**AVIS RELATIF À LA PROTECTION
CONTRE LES EVENTUELS EFFETS NOCIFS ET NUISANCES
PROVOQUÉS PAR LES RAYONNEMENTS NON IONISANTS
GÉNÉRÉS PAR DES ANTENNES ÉMETTRICES STATIONNAIRES**

Commune : ANTHISNES - Exploitant : ORANGE

Référence exploitant : 357L1_3/ 32357L1-1 / 42357L1_1 / 52357L1_1

Rapport n° 3223 / 2024

Figure 1 : Vue en plan des lieux de séjour et des points de contrôle

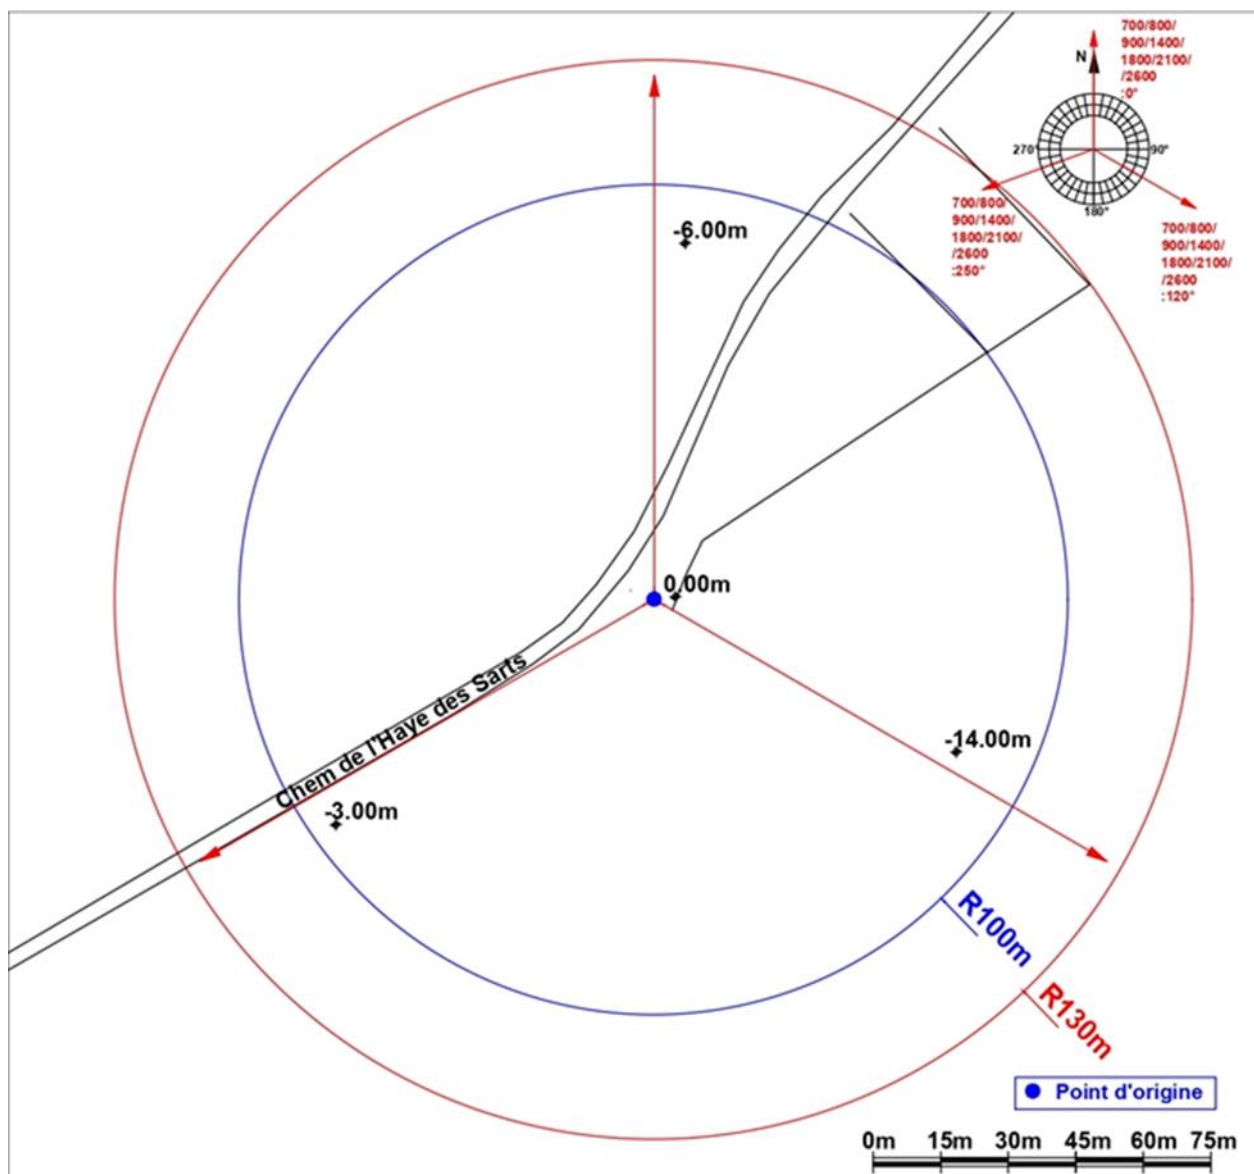
En ce qui concerne les antennes de l'installation mentionnées dans le tableau 1, la distance maximale à laquelle la limite pourrait être atteinte, à l'extérieur, est égale à 89,0 m. S'il n'y a pas de LS à une distance inférieure, les antennes respectent forcément la limite d'immission.

Dans le cas des LS situés à l'intérieur des bâtiments, une atténuation d'obstacle est prise en compte et il en résulte que la distance maximale à laquelle la limite pourrait être atteinte se réduit à 63,0 m.

Figure 2 : Vue en plan des installations d'antennes dans un rayon de 300 mètres autour de l'installation faisant l'objet de la demande d'avis

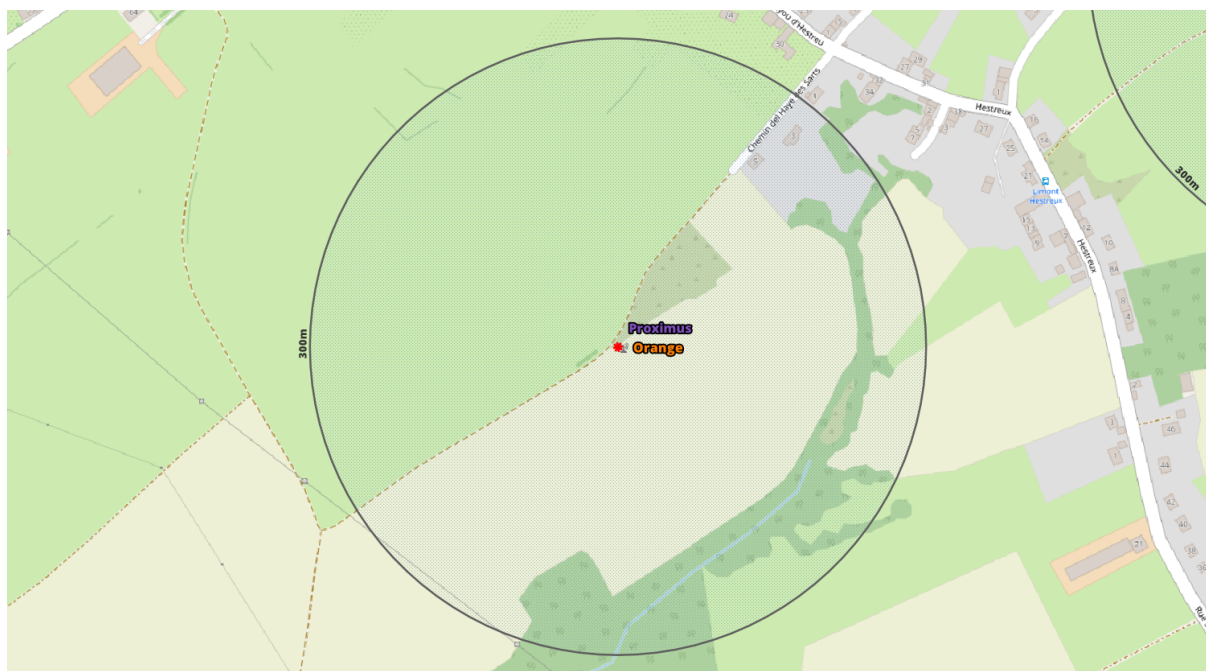
- il y a au plus 4 installations d'antennes émettrices stationnaires présentes dans la zone d'évaluation de 300 mètres de rayon représentée dans la figure 2, y inclus l'installation référencée dans le paragraphe 2 : la limite cumulative définie à l'article 4, §2 du décret est nécessairement respectée dans les lieux de séjour à l'intérieur de la zone d'évaluation de 300 mètres de rayon ;
- il y a exactement 5 installations d'antennes émettrices stationnaires présentes dans la zone d'évaluation de 300 mètres de rayon représentée dans la figure 2, y inclus l'installation référencée dans le paragraphe 2 et il existe, pour 3 ou 4 de ces installations, un avis attestant le respect de la limite abrogée de 3 V/m : la limite cumulative définie à l'article 4, §2 du décret est nécessairement respectée dans les lieux de séjour à l'intérieur de la zone d'évaluation de 300 mètres de rayon ;

- c) dans tous les autres cas, il a été vérifié que la limite cumulative définie à l'article 4, §2 du décret n'est pas dépassée dans les lieux de séjour sur base du nombre d'installations localisées dans la zone d'évaluation de 300 mètres de rayon représentée dans la figure 2, de leur localisation ainsi que des données inscrites dans la figure 1 et au paragraphe 4 du présent avis et dans les avis attestant le respect de la limite par installation ou de la limite abrogée de 3 V/m relatifs aux autres installations reprises dans la figure 2.

Compte tenu des considérations ci-dessus, il apparaît que l'intensité du rayonnement électromagnétique généré, dans les lieux de séjour situés dans un rayon de 300 mètres autour de l'installation référencée dans le paragraphe 2, par l'ensemble des antennes émettrices stationnaires de l'ensemble des exploitants du même site d'antennes émettrices stationnaires respecte la limite fixée à l'article 4, § 2 du décret.
